О нарушениях Устава Российской Академии Наук (РАН)

Куличихин В. В.

On violations of the Charter of the Russian Academy of Sciences (RAS)

Рисунок 1. Структурная схема энергоснабжения потребителя от объекта генерации с газотурбинной установкой и термотрансформатором абсорбционного типа (заимствован из [2]).

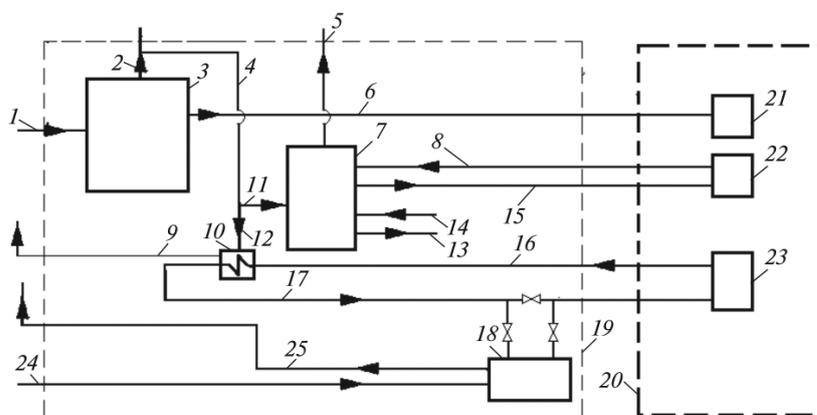
тригенерационных установок на рисунках 1 и 2 отличаются значительной сложностью из-за наличия большого количества технологического оборудования разного типа. Так, например, на рисунке 2 показана схема тригенерационной установки, в которой имеются паротурбинная установка 3 (в ее состав обязательно должны входить энергетический котел и паровая теплофикационная турбина), пиковый водогрейный котел 19, термотрансформатор парокомпрессионного типа 7, многочисленные трубопроводы различного назначения 1, 2, 4–6, 8–14, 16–18 (для хладона, прямой и обратной сетевой воды, топлива, уходящих газов, дополнительного тепла). На схеме объект генерации обозначен цифрой 20, а цифрой 21 — блок потребителей (выделены тонкими штриховыми линиями). В блок 21 входит оборудование, потребляющее соответственно электроэнергию 22, холод 23 и тепло 24. Из-за сложности схемы вряд ли подобная тригенерационная уста-

новка может быть осуществлена в действительности.

Кроме того, в схеме предусмотрен источник дополнительного тепла 15. Но по неизвестной причине он выведен за пределы объекта генерации 20. Не указано, что это за источник, каковы его характеристики. При отсутствии на объекте возможного внедрения данной тригенерационной установки источника дополнительного тепла схема неработоспособна.

Таким образом, академиком Клименко А. В. с соавторами в [2] не приводится абсолютно никаких данных по параметрам рабочих тел и теплоносителей (по расходам, температурам, давлениям).

Схемы тригенерационных установок (рисунки 1 и 2) авторы сумели-таки нарисовать, но из-за их сложности оказались не в состоянии выполнить расчеты термодинамической и технико-экономической эффективности этих установок.

Рисунок 3. Принципиальная схема установки на базе ДГА для генерации холода (заимствован из [1])

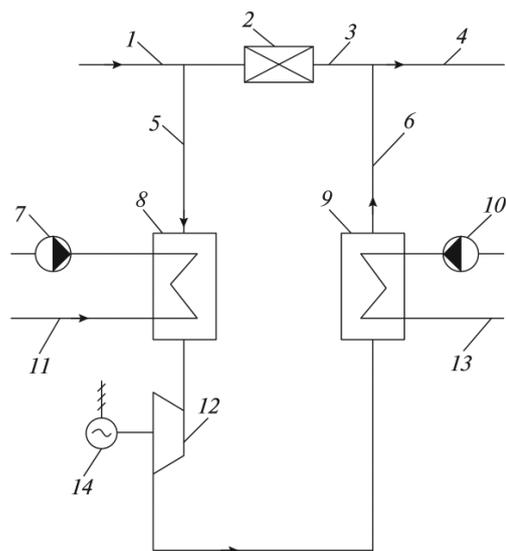
В статье [1] академиком Клименко А. В. с соавторами приводится схема ДГА (рисунок 1, с. 38), в которой в теплообменник 8 теплоноситель подается по двум трубопроводам одновременно. Об этом свидетельствуют стрелка на нижнем трубопроводе и обозначение насоса 7 на верхнем трубопроводе. Отсутствует трубопровод, отводящий теплоноситель из теплообменника 8. Однако такой теплообменник неработоспособен (рисунок 3 в данной статье). Название этого рисунка свидетельствует о том, что в статье речь идет только о генерации холода с помощью ДГА, и, следовательно, она не имеет никакого отношения к тематике соглашения с МИНОБРРФ об исследовании эффективности тригенерационных установок.
